改善箇所説明図

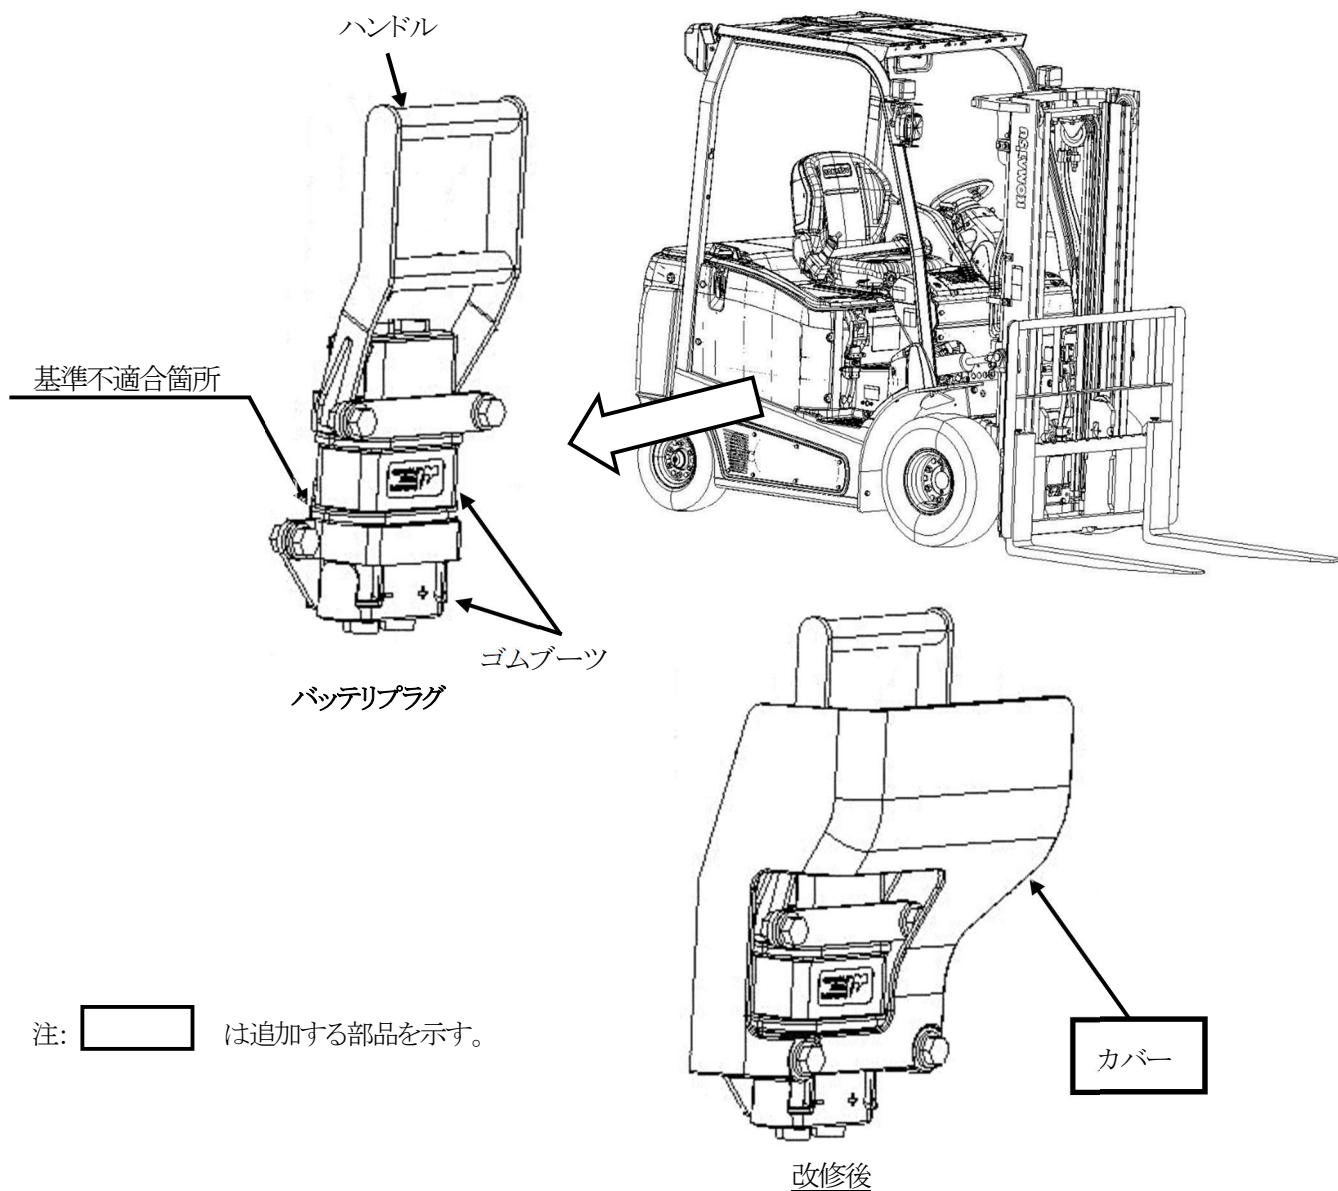
バッテリー式フォーク・リフトのバッテリープラグにおいて、オペレーター等が接触することに対する設計検討が不十分なため、バッテリープラグのハンドルに接触すると、バッテリープラグが勘合不良になることがある。そのため、そのまま使用を続けると、バッテリープラグ勘合部の端子より発熱し、最悪の場合、火災に至るおそれがある。

改善措置の内容: 全車両、バッテリープラグにカバーを取り付ける。

識別: カバーの有無で識別する。
